Европейская экономическая комиссия

Рабочая группа по вопросам освещения
и световой сигнализации

Правила № 37 (лампы накаливания)

Предложение по дополнению 42 к поправкам серии 03 к Правилам № 37

Спецификация WT21W/1

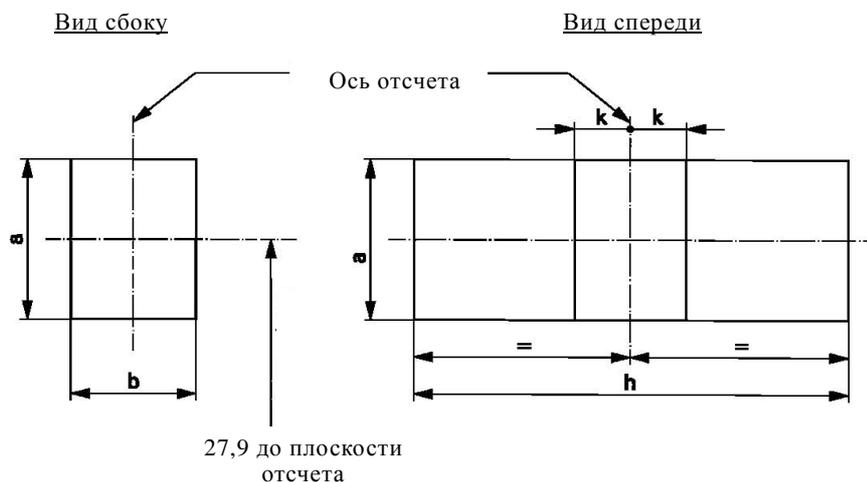
Включить новые спецификации **WT21W/1–2** и **WT21/7W/1–3** между спецификацией **WR21/5W/1** и спецификацией **WY2.3W/1** следующего содержания: (см. следующие страницы):

Размеры в мм		Лампы накаливания серийного производства			Эталонные лампы накаливания ⁵
		мин.	ном.	макс.	
e	12В		27,9 ³		27,9 ± 0,3
	24В	26,9	27,9	28,9	
f				7,5	7,5 + 0/ - 2
Боковое отклонение ²	12В			³	0,0 ± 0,4
	24В			1,5	
β		75° ³	90°	105° ³	90° ± 5°
Цоколь: WT21W: [WUX2,5x16d] WTY21W:[WUY2,5x16d]		в соответствии с публикацией МЭК 60061			(спецификация 7004-[....]-1) (спецификация 7004-[....]-1)
Электрические и фотометрические характеристики					
Номинальные значения	Вольты	12	24	12	
	Ватты	21		21	
Испытательное напряжение	Вольты	13,5	28,0	13,5	
Фактические значения	Ватты	26,5 макс.	29,7 макс.	26,5 макс.	
	Световой поток	WT21W	460 ± 15%		
		WTY21W	280 ± 20%		
Контрольный световой поток при напряжении приблизительно 13,5 В:				Белый:	460 лм
				Автожелтый:	280 лм

¹ Ось отсчета определяется относительно контрольных выступов и перпендикулярна плоскости отсчета.

² Максимальное боковое отклонение центра основной (с высокой номинальной мощностью) нити накала относительно двух взаимно перпендикулярных плоскостей, проходящих через ось отсчета, одна из которых проходит через ось контрольных выступов.

³ Проверяется с помощью "системы шаблона", спецификации WT21W/2.

⁴ Свет, излучаемый лампами накаливания серийного производства, является белым для категории WT21W и автожелтым для категории WTY21W (см. также сноску 5).

⁵ Свет, излучаемый эталонными лампами накаливания, является белым для категории WT21W и белым либо автожелтым для категории WTY21W.

Предписания в отношении контрольного экрана

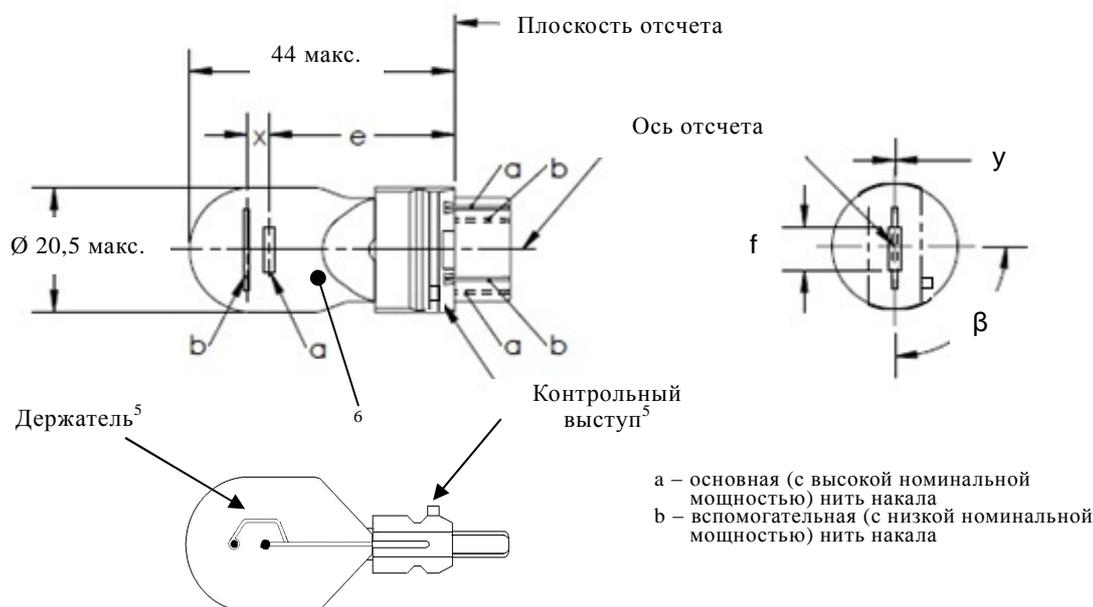
Это испытание позволяет определить степень соответствия лампы накаливания предъявляемым требованиям посредством проверки правильности расположения нити накала относительно оси отсчета и плоскости отсчета и оси, перпендикулярной, в пределах $\pm 15^\circ$, плоскости, проходящей через центры выступов и ось отсчета.

Обозначение	a	b	h	k
Размеры	3,5	3,0	9,5	1,0

1. Лампа накаливания устанавливается в патроне, который может поворачиваться вокруг своей оси; на этом патроне имеются либо градуированная круглая шкала, либо упоры, установленные в соответствии с допускаемыми пределами углового смещения. Затем патрон поворачивается таким образом, чтобы на экране, на который проецируется изображение нити накала, был получен вид конца нити. Вид конца нити накала получают в допускаемых пределах углового смещения.

2. Вид сбоку
В условиях, когда лампа накаливания расположена цоколем вниз при вертикальной оси отсчета и нити накала, видимой с конца, проекция нити накала должна находиться полностью внутри прямоугольника высотой "a" и шириной "b", центр которого совмещается с теоретическим центром нити накала.

3. Вид спереди
В условиях, когда лампа накаливания расположена цоколем вниз при вертикальной оси отсчета и рассматривается в направлении, перпендикулярном оси нити накала:

- 3.1 проекция нити накала должна полностью находиться внутри прямоугольника высотой "a" и шириной "h", центр которого совмещается с теоретическим центром нити накала;

- 3.2 центр нити накала не должен смещаться относительно оси отсчета на расстояние, превышающее "k".

Спецификация WT21/7W/1

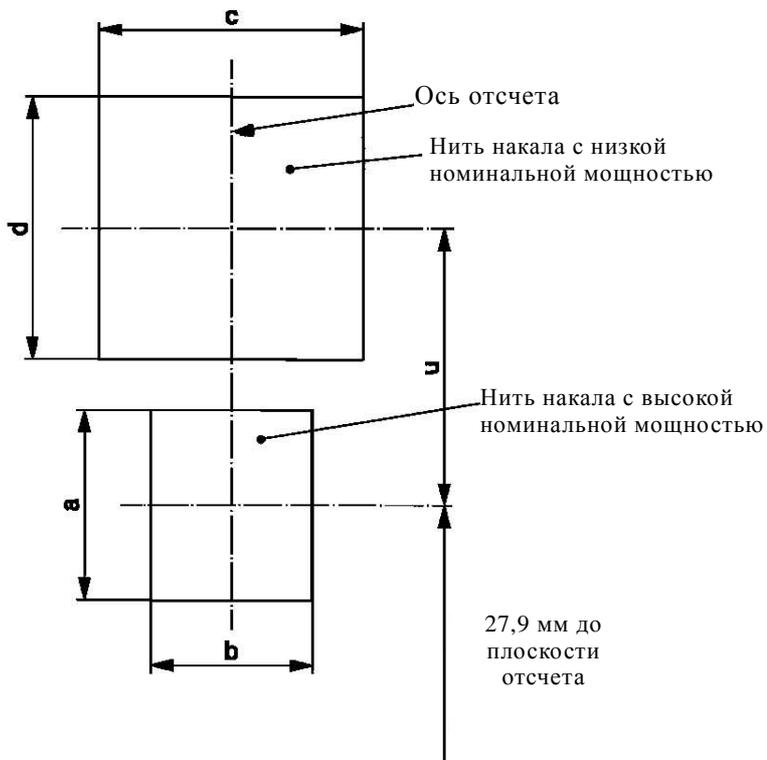
Размеры в мм	Лампы накаливания серийного производства ⁶			Эталонная лампа накаливания ⁷	
	мин.	ном.	макс.		
E		27,9 ³		27,9 ± 0,3	
F			7,5	7,5 + 0/ - 2	
Боковое отклонение ²			³	0,0 ± 0,4	
x ⁴		5,1 ³		5,1 ± 0,5	
y ⁴		0,0 ³		0,0 ± 0,5	
β	75° ³	90°	105° ³	90° ± 5°	
Цоколь:	WT21/7W: [WZX2,5x16q] WTY21/7W: [WZY2,5x16q]			в соответствии с публикацией МЭК 60061 (спецификация 7004-[...]-1) (спецификация 7004-[...]-1)	
Электрические и фотометрические характеристики					
Номинальные значения	Вольты	12		12	
	Ватты	21	7	21	7
Испытательное напряжение	Вольты	13,5		13,5	
Фактические значения	Ватты	26,5 макс.	8,5 макс.	26,5 макс.	8,5 макс.
	Световой поток	440 ± 15%		35 ± 20%	
		280 ± 20%		22 ± 20%	
Контрольный световой поток при напряжении 13,5 В:			Белый:	440 и 35 лм	
			Автожелтый:	280 и 22 лм

- ¹ Ось отсчета определяется относительно контрольных выступов и перпендикулярна плоскости отсчета.
- ² Максимальное боковое отклонение центра основной (с высокой номинальной мощностью) нити накала относительно двух взаимно перпендикулярных плоскостей, проходящих через ось отсчета, одна из которых проходит через ось контрольных выступов.

- ³ Проверяется с помощью "системы шаблона", спецификации WT21/7W/2 и 3.
- ⁴ "x" и "y" обозначают смещение оси вспомогательной (с низкой номинальной мощностью) нити накала по отношению к оси основной (с высокой номинальной мощностью) нити накала.

- ⁵ Если вспомогательная нить накала позиционируется с использованием асимметричного держателя, аналогичного показанному держателю, то исходный выступ и конструкция держателя должны находиться с одной и той же стороны лампы накаливания.

- ⁶ Свет, излучаемый лампами накаливания серийного производства, является белым для категории WT21/7W и автожелтым для категории WTY21/7W (см. также сноску 7).

- ⁷ Свет, излучаемый эталонными лампами накаливания, является белым для категории WT21/7W и белым либо автожелтым для категории WTY21/7W.

Спецификация WT21/7W/3

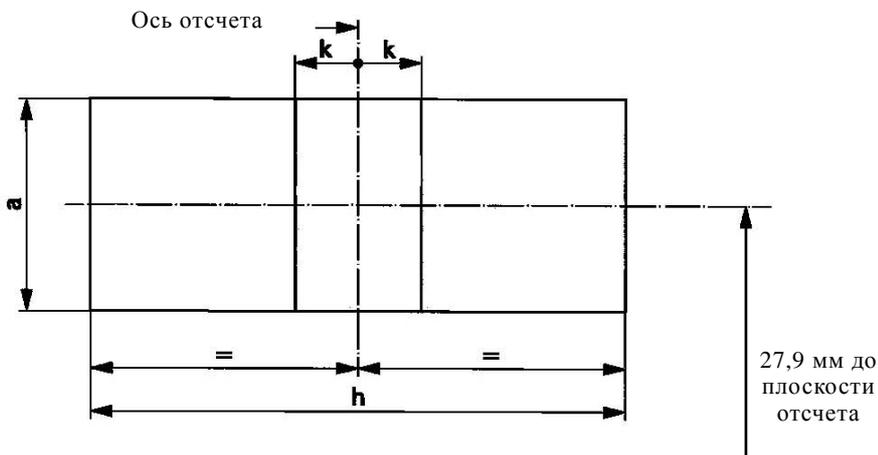
- 2.2 проекция вспомогательной нити накала должна находиться полностью внутри прямоугольника шириной "с" и высотой "d", центр которого находится на расстоянии "u" над теоретическим центром основной нити накала.
3. Вид спереди
- В условиях, когда лампа накаливания расположена цоколем вниз при вертикальной оси отсчета и рассматривается в направлении, перпендикулярном оси основной нити накала:
- 3.1 проекция основной нити накала должна находиться полностью внутри прямоугольника высотой "а" и шириной "h", центр которого совмещается с теоретическим центром нити накала;
- 3.2 центр основной нити накала не должен смещаться относительно оси отсчета на расстояние, превышающее "k";
- 3.3 центр вспомогательной нити накала не должен смещаться относительно оси отсчета более чем на ± 2 мм ($\pm 0,4$ мм для эталонных ламп накаливания).

Обозначение	a	b	c	d	u
Размеры	3,5	3,0	4,8		5,1

Обозначение	a	h	k
Размеры	3,5	9,5	1,0
